**Resolución del Ararteko, de 16 de octubre de 2007, por la que se recomienda al Ayuntamiento de Llodio que ejecute las obras precisas para acondicionar a la normativa de accesibilidad el rebaje de la acera de la calle Ugarte de Llodio.**

**RECOMENDACIÓN 37/2007, de 16 de octubre, al Ayuntamiento de Llodio**

Rebaje nuevo en entrada hacia Santa Lucía, bajo el colegio:

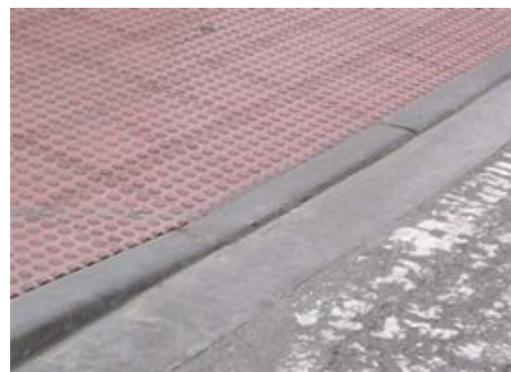
1. La Asociación de personas con discapacidad de Llodio APEFE denunció ante esta institución la ejecución de los rebajes de las aceras de acceso a los pasos de peatones en el municipio por resultar: las cotas inadecuadas. Este es el caso del paso de la calle Ugarte de Llodio.

Como se puede apreciar en la foto que se adjunta, el paso de peatones de referencia no se une adecuadamente a la acera, lo que supone un importante obstáculo para las personas con movilidad reducida.

Que se ejecuten las obras precisas para acondicionar el paso de peatones de la calle Ugarte de Llodio, conforme establece el artículo 3.5. del anejo II del Decreto 68/2000, de 11 de abril, que regula las condiciones técnicas de accesibilidad del entorno urbano y, en particular, de los espacios públicos y de los equipamientos comunitarios.
